Urgent: Field Service Notice

2020-001

UF-5000, UF-4000: erreur potentielle de résultats PMN/MN en mode BF

Figure 1: Version 00-21 et 00-22 Figure 2 : Version 00-20 et précédentes

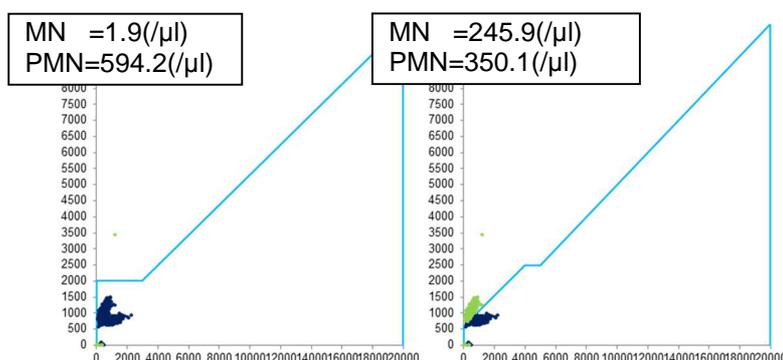
Il est rapporté que le Sysmex UF-5000/UF-4000 avec les versions logicielles 00-21 ou 00 22 a généré de faux résultats PMN / MN (faux PMN bas avec faux MN haut et vice versa) en mode de mesure des liquides biologiques.

Selon les résultats de l'enquête, ce phénomène est causé par les logiciels UF-5000/UF-4000 version 00-21 et 00-22 qui disposent d'un différenciateur automatique pour séparer les nuages MN et PMN les uns des autres. Veuillez vous référer aux scattergrammes ci-dessous.

Un logiciel corrigé sera fourni vers mai 2020. Pendant une période transitoire, Sysmex proposera un downgrade du logiciel à la version 00-18 si vous mesurez les échantillons de liquides biologiques avec l'UF-5000/UF-4000. Dans ce cas, les fonctionnalités suivantes du logiciel ne seront plus disponibles :

1. Si la numération leucocytaire totale est inférieure à 1000 / μl , veuillez vérifier le scattergramme.
2. Si le scattergramme est le même que ci-dessus (figure 1), veuillez vérifier les résultats WBC, MN, PMN avec une autre méthode telle que la microscopie manuelle ou d'autres dispositifs (par exemple, sur XN-series équipé d'une licence BF).
